Impact Assessment
Agency of Canada

Analyse des changements proposés par Nemaska Lithium au projet minier Whabouchi

VERSION PROVISOIRE DU RAPPORT

Juin 2026

Figure 1. Plan d'aménagement du site du projet

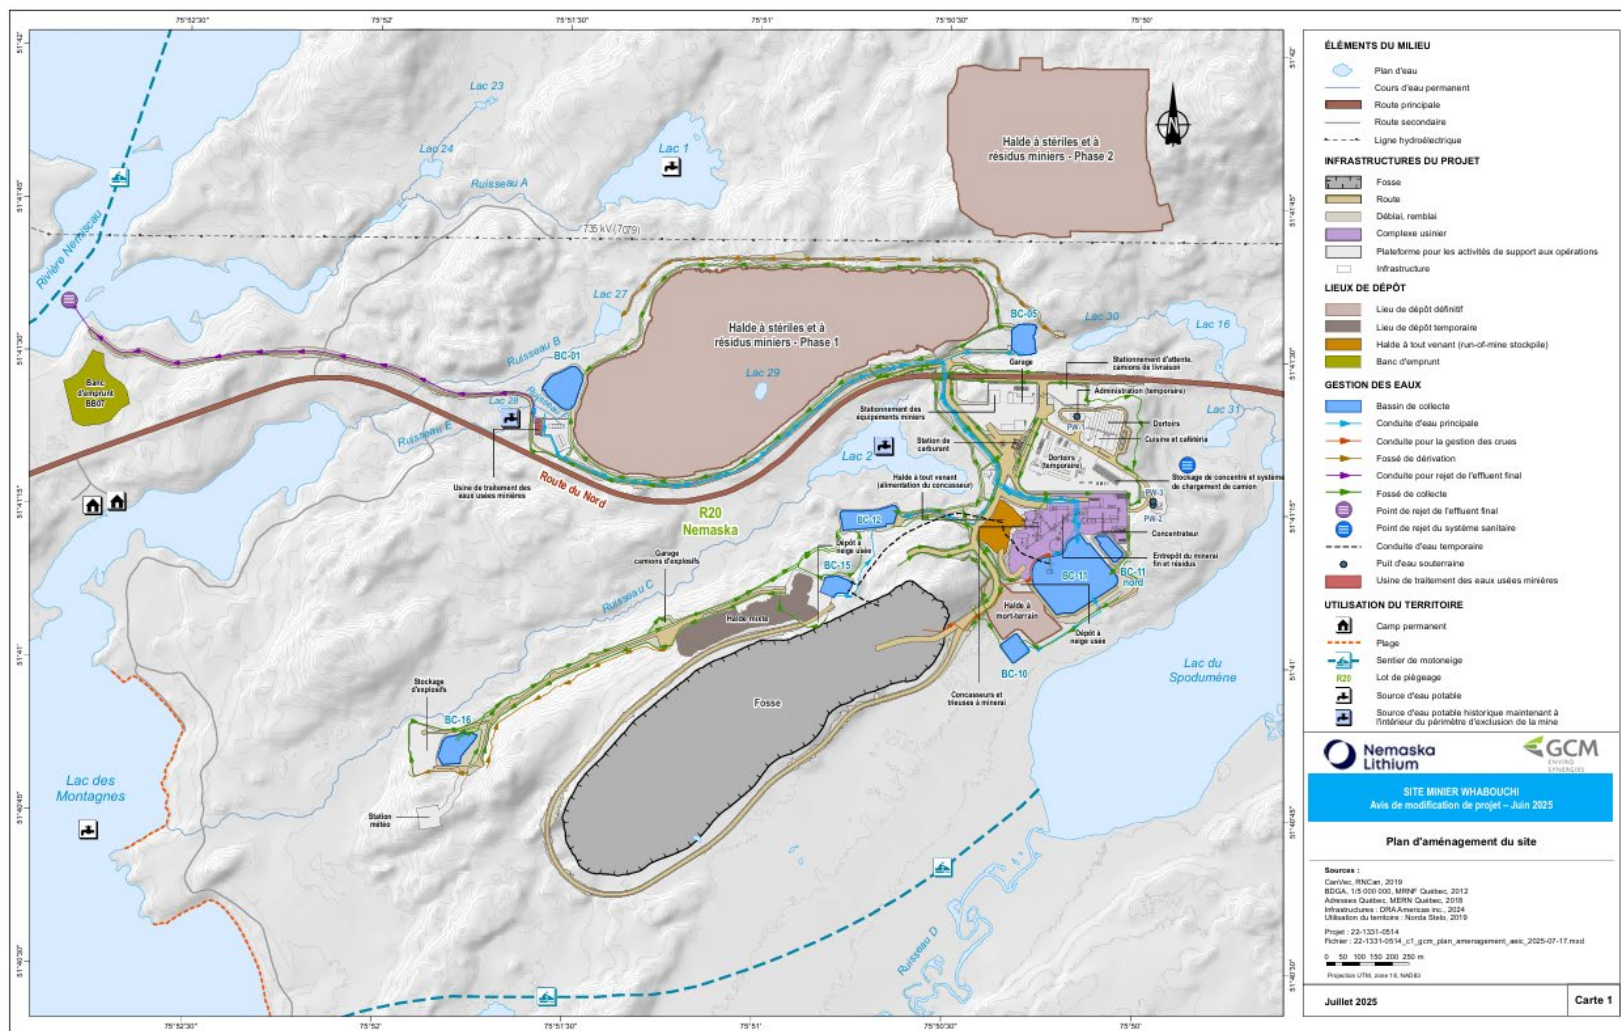
Le promoteur propose d'apporter les changements suivants au projet, lesquels sont présentés à la figure 1 et détaillés dans l'avis de modification du promoteur (numéro de référence du Registre canadien d'évaluation d'impact 80021, document 113) :

- la construction d'un campement permanent pour travailleurs, incluant une usine de traitement de l'eau potable et un système de traitement des eaux usées sanitaires avec rejet en surface;
- l'exploitation d'un nouveau banc d'emprunt (BB-05) de 2,9 hectares situé à environ 5 kilomètres à l'est du site;

- l'agrandissement de la fosse (de 24 à 42 ha);
- l'augmentation de la capacité totale de production de minerai, accompagnée d'une prolongation de la durée de vie du projet, passant de 26 à 34 ans;
- l'ajout d'équipements au circuit de concassage et d'un réservoir de flottation au concentrateur;
- l'ajout et la reconfiguration de haldes et d'aires d'entreposage destinées au minerai, aux stériles, aux résidus miniers et au concentré;
- des changements au système de gestion des eaux usées minières, incluant la capacité des bassins, ainsi qu'au bilan hydrique du site;
- l'augmentation du débit de l'effluent minier final, passant de 208 m³/h à 458 m³/h;
- l'optimisation de l'implantation des installations connexes, notamment les chemins, lignes électriques, génératrices, station météo, installations d'explosifs et bâtiments de soutien.
